Betreft: Uw schrijven van 16 februari 2023 referentie Uit-2023-27293

In aansluiting op mijn eerdere bezwaar van 27 december 2022 aan Mevrouw Schouten tegen het advies van de Veiligheidsregio in het schrijven van 21 september 2022 met als onderwerp "vragen over brandveiligheid Korte Ruigeweg 20a (KRW) Schagerbrug ontvangt u hierbij nogmaals een bezwaar op basis van de door uw organisatie aan mij geleverde WOO-informatie.

Bluswatervoorzieningseisen zoals ook opgenomen in verhaal klachtencommissie.

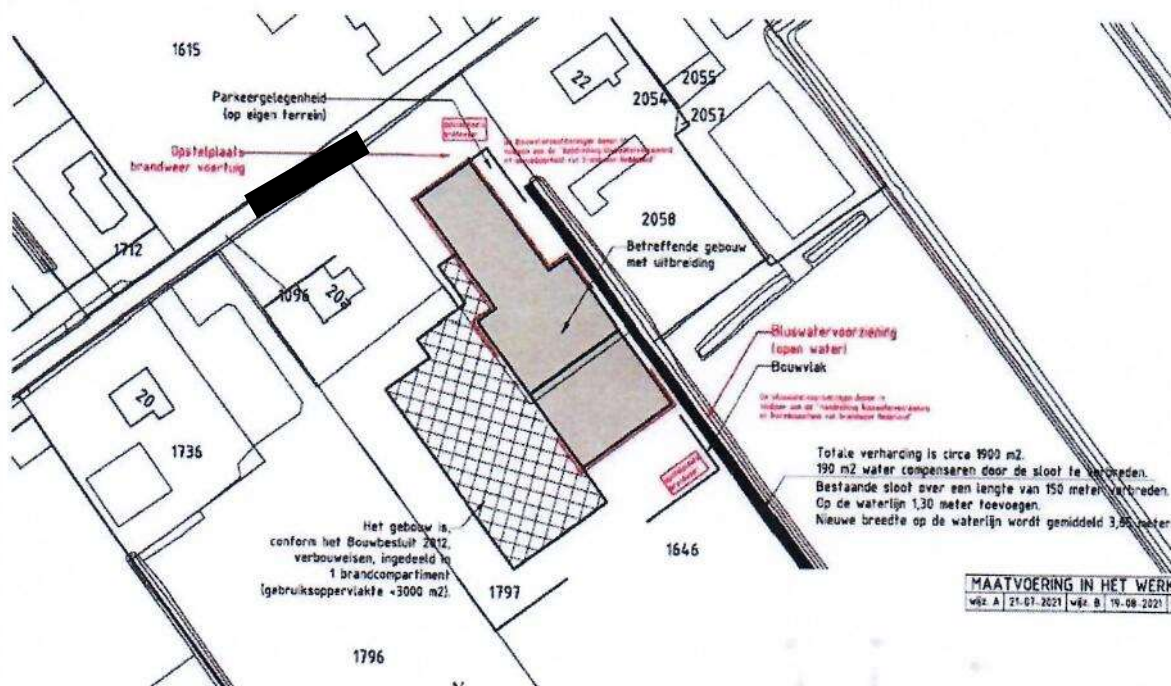
De volgende tekening behoort bij de afgegeven omgevingsvergunning en is vervolgens ook nog getoetst (op voldoende brandveiligheid) door een bezwaarcommissie van de gemeente Schagen en dat advies is overgenomen door het college van de gemeente Schagen.

1. Uw organisatie zegt dat richtlijnen openwater geen onderdeel zijn van de omgevingsvergunning KRW20a. Bijgaande tekening bewijst het tegendeel. Tevens wordt in bijlage 11 van de aangeleverde stukken een expliciet advies gegeven dat opschalen naar open water een nadrukkelijk advies is.

2. Uw organisatie claimt dat er staat dat er een waterwinpunt moet komen achter de schuur. Dit waterwinpunt (een sloot) kon je bereiken via een pad langs de schuur. Dit is een onjuiste voorstelling van zaken want de sloot loopt langs de schuur en de opstelplaatsen brandweer staan ook gepland voor de schuur dus er kan eenvoudig water opgenomen worden indien de sloot voldoende gevuld is.
